リコール届出日:令和2年8月19日

リコール届出番号	外-3066	リコール開始日	令和2年8月20日
届出者の氏名又は名称	フォルクスワーゲン 製作国:英国 グループ ジャパン株式会社 製作者名: ベントレー モーターズ リミテッド 代表取締役社長 ティル・シェア 問合せ先: ベントレーコール(フリーダイヤル) 0120-97-7797		
不具合の部位(部品名)	灯火装置(昼間走行灯及び車幅灯)		
基準不適合状態にあると認める構造、装置又は性能の状況及びその原因	昼間走行灯、車幅灯及び駐車灯の副灯において、前方灯火装置を制御するコンピューターのプログラムが不適切なため、方向指示器を使用した時に消灯する当該灯火が再点灯しないおそれがある。		
改善措置の内容	全車両、前方灯火装置を制御するコンピューターのプログラムを対策プログラムに書き換える。		
不具合件数	2件	事故の有無	無し
発見の動機	市場からの情報による。		
自動車使用者及び自動車分解整備事業者に周知させるための措置	<ul style="list-style-type: none"> 自動車使用者:ダイレクトメール、電話、または訪問により通知する。 自動車分解整備事業者:日整連発行の機関誌に掲載する。 対策実施済車には、運転者席側ドア開口部のドアロックストライカ付近に外-3066のステッカーを貼付する。

改善箇所説明図

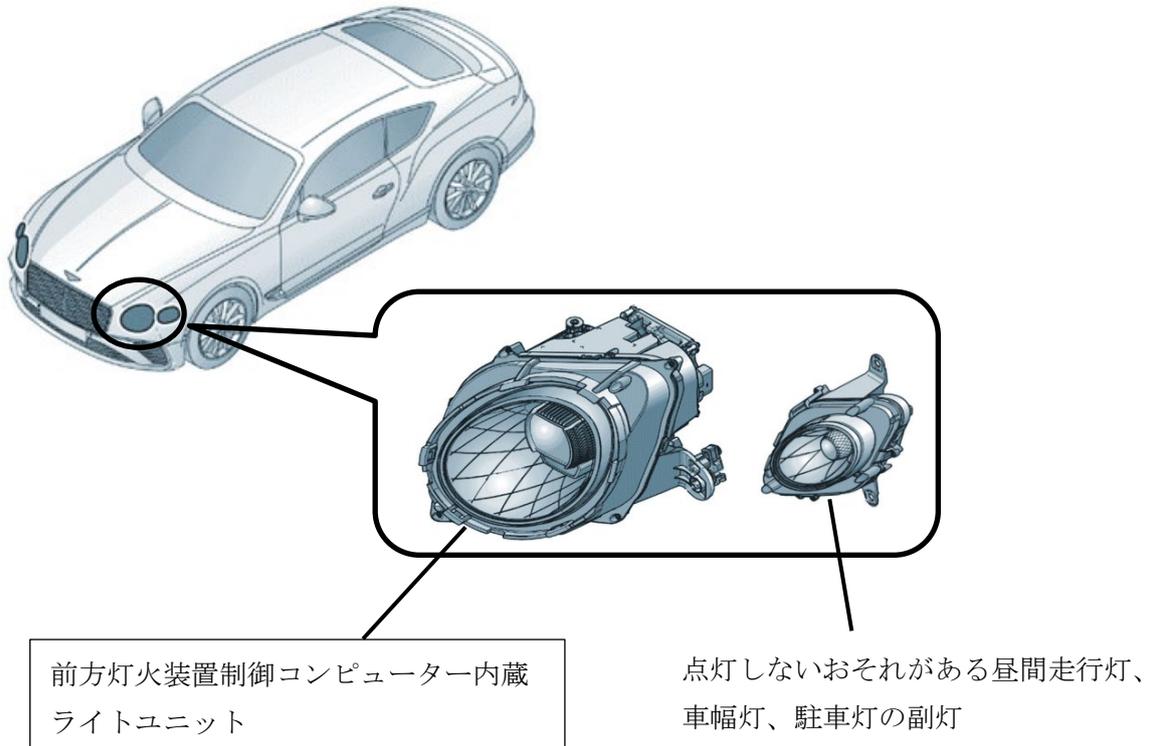
不具合の内容

昼間走行灯、車幅灯及び駐車灯の副灯において、前方灯火装置を制御するコンピューターのプログラムが不適切なため、方向指示器を使用した時に消灯する当該灯火が再点灯しないおそれがある。

改善の内容

全車両、前方灯火装置を制御するコンピューターのプログラムを対策プログラムに書き換える。

識別

ヘッドライトユニット裏側に青色のペイントを行い識別とする。
